DODATEK č. 4
ke Smlouvě o dílo ze dne 29.04.2024 ve znění dodatku č. 1 – č. 3
(dále jen „Dodatek“)

na zhotovení díla „**III/30324 Broumov – Šonov, km 0,540 – 2,800, II. etapa**“.

EVIDENČNÍ LIST ZMĚNY STAVBY

Věc: Vyjádření projektanta ke stavbě „III/30324 Broumov – Šonov, km 0,540-2,800, II. etapa“

Foto č.9 – pohled na gabionovou zeď, výtok propustku – SO 251 z 16.9.2024

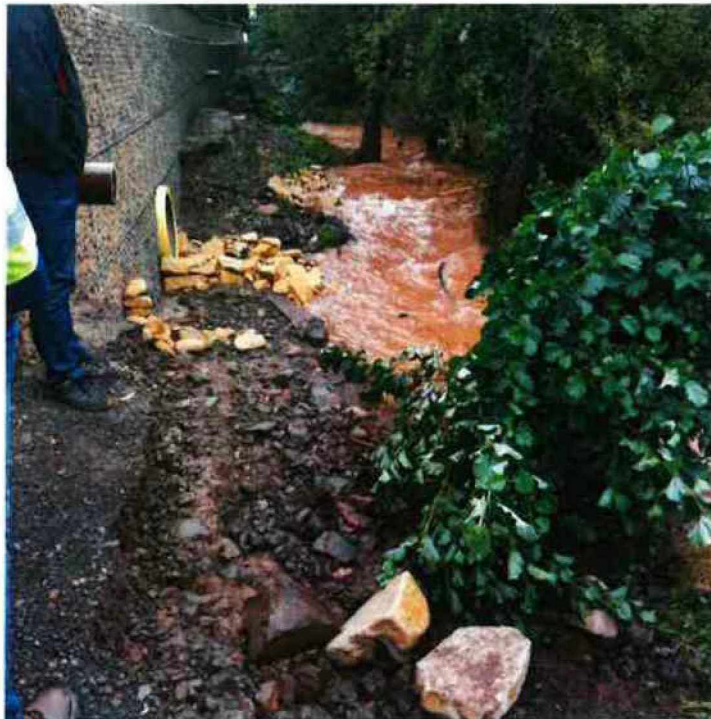
Následkem povodňových klimatických vlivů došlo k vymletí a odplavení částí stávajícího rostlého terénu a obsypů zdi podél celé gabionové zdi.

Projektant navrhuje provést kamenný zához z kamene velikosti do hmotnosti 200kg v místech vymletého koryta za účelem chránění základu gabionové zdi při dalším odplavení materiálu.
